<b>Title - Sujet</b> CCTV AT ATLANTIC INSTITUTIONS	
<b>Solicitation No. - N° de l'invitation</b> 21120-169589/A	<b>Amendment No. - N° modif.</b> 004
<b>Client Reference No. - N° de référence du client</b> 21120-16-2209589	<b>Date</b> 2016-06-09
<b>GETS Reference No. - N° de référence de SEAG</b> PW-\$\$HN-461-70697	
<b>File No. - N° de dossier</b> hn461.21120-169589	<b>CCC No./N° CCC - FMS No./N° VME</b>
<b>Solicitation Closes - L'invitation prend fin at - à 02:00 PM on - le 2016-06-28</b>	<b>Time Zone</b> Fuseau horaire Eastern Daylight Saving Time EDT
<b>F.O.B. - F.A.B.</b> <b>Plant-Usine:</b> <input type="checkbox"/> <b>Destination:</b> <input type="checkbox"/> <b>Other-Autre:</b> <input type="checkbox"/>	
<b>Address Enquiries to: - Adresser toutes questions à:</b> Hallman, Patti	<b>Buyer Id - Id de l'acheteur</b> hn461
<b>Telephone No. - N° de téléphone</b> (819) 420-0339 ( )	<b>FAX No. - N° de FAX</b> ( ) -

*La modification 004 est apportée pour que soient ajoutées d'autres questions à la pièce jointe 001 – Questions et réponses.*

### QUESTIONS ET RÉPONSES (suite)

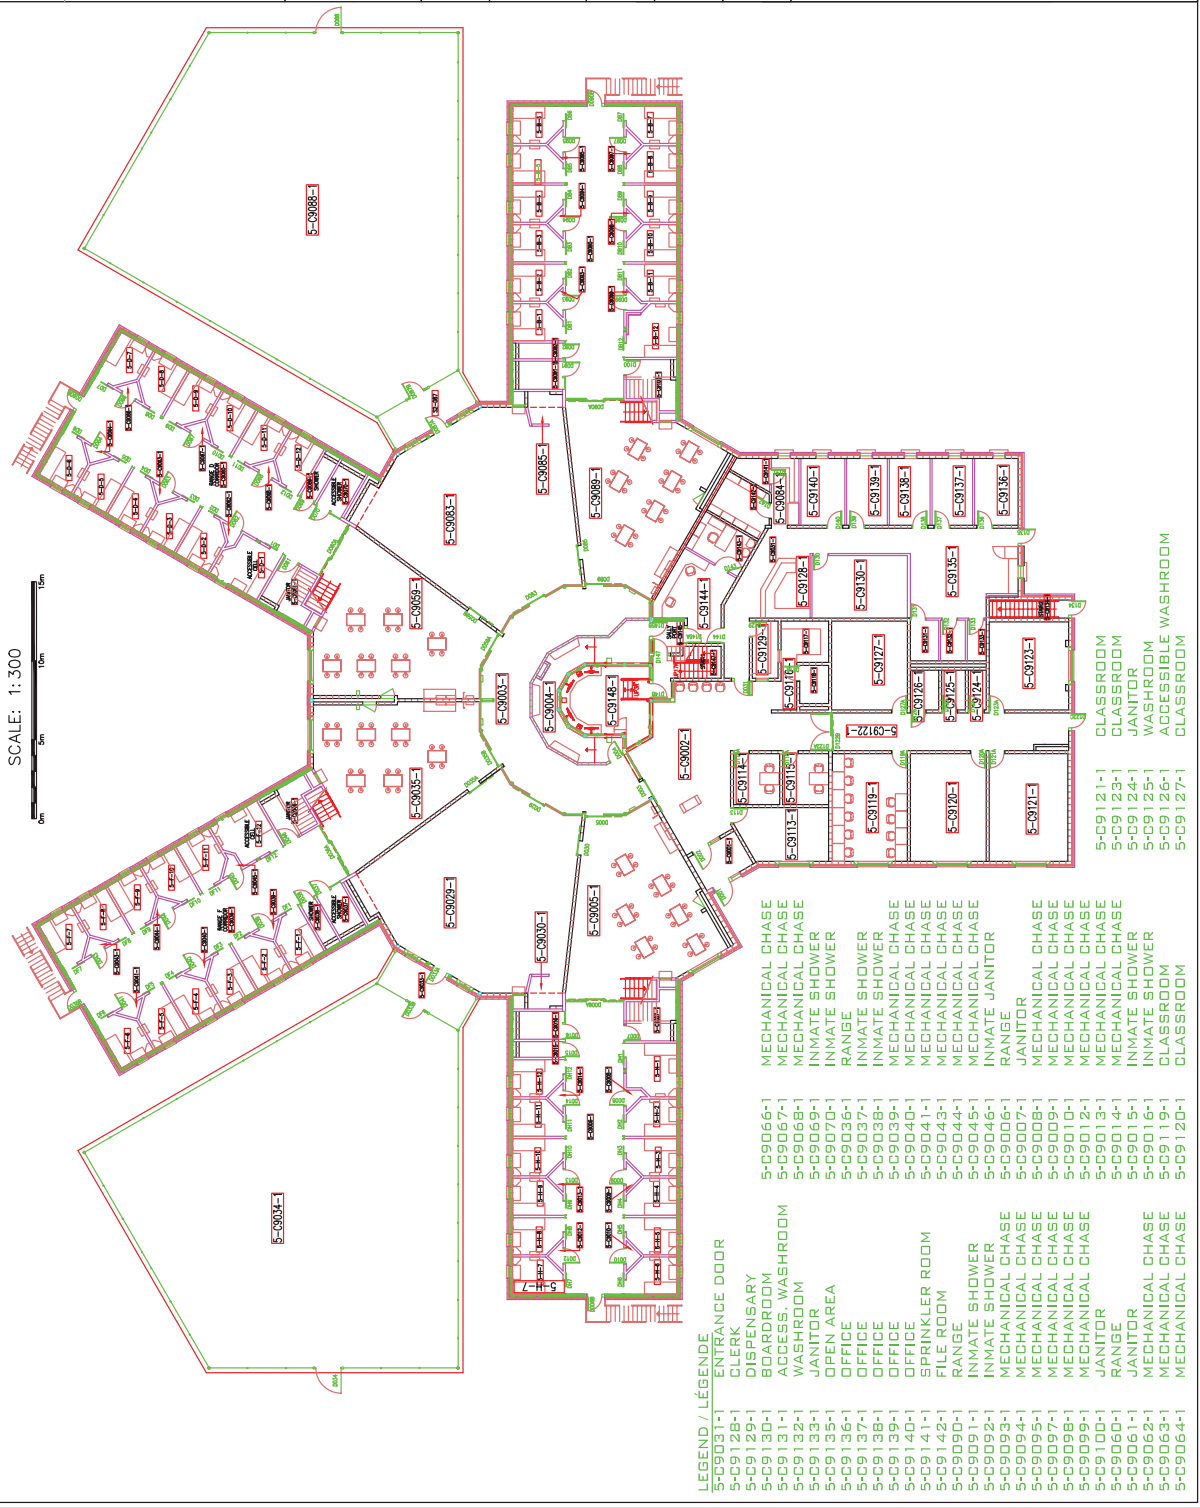
**Q83) Établissement de l'Atlantique** : Il est impossible d'ajouter le nouveau câble de fibre optique vers l'unité résidentielle n° 5 (UR5) à partir des dessins fournis sans échelle. Pourriez-vous nous fournir un dessin à l'échelle pour en établir la longueur?

**R83) Établissement de l'Atlantique** : Voir le dessin à l'échelle du niveau 1 de l'UR5.

SHEET NO. 1		PROJECT TITLE	
WESTMORLAND INSTITUTIONAL NEW FOOD SERVICES BUILDING	NCCTV NETWORK BACKBON	DRAWING NUMBER	
DWG SIZE	B		
PROJECT NUMBER	CLIENT	PRODUCT	REV.
114101012187WII	NIC	-0	0
SCALE	NTS	SHEET	2 OF 2

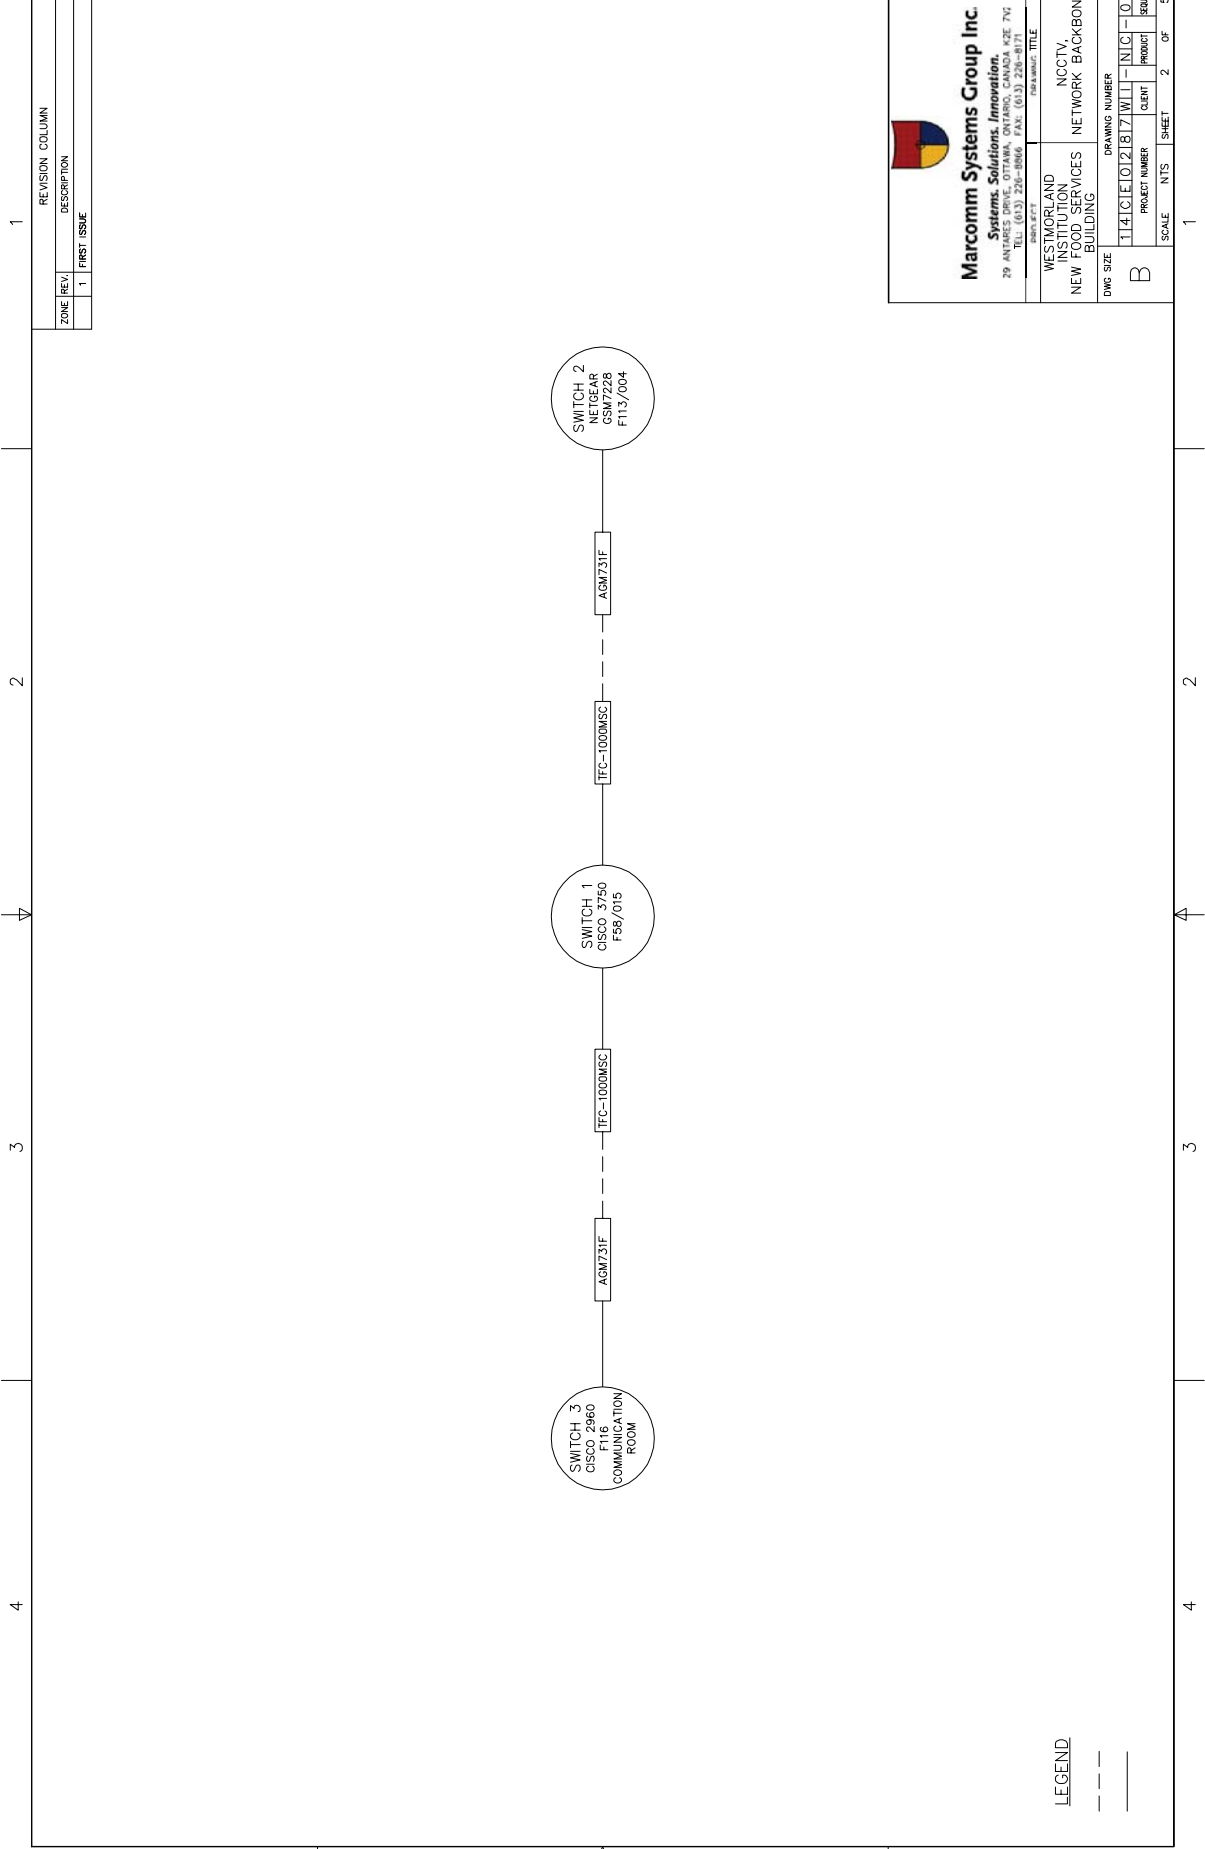
**Q88) Pénitencier de Dorchester** : Pourriez-vous nous communiquer de l'information sur la topologie du réseau de sécurité de l'Établissement Westmorland?

**R88) Pénitencier de Dorchester** : La nouvelle topologie du réseau de télévision en circuit fermé (TCF) de l'Établissement Westmorland sera intégrée à la soumission-conception. De l'information sur la topologie actuelle de cet établissement est fournie dans les fichiers joints, soit ceux du schéma et des tableaux du réseau de TCF.
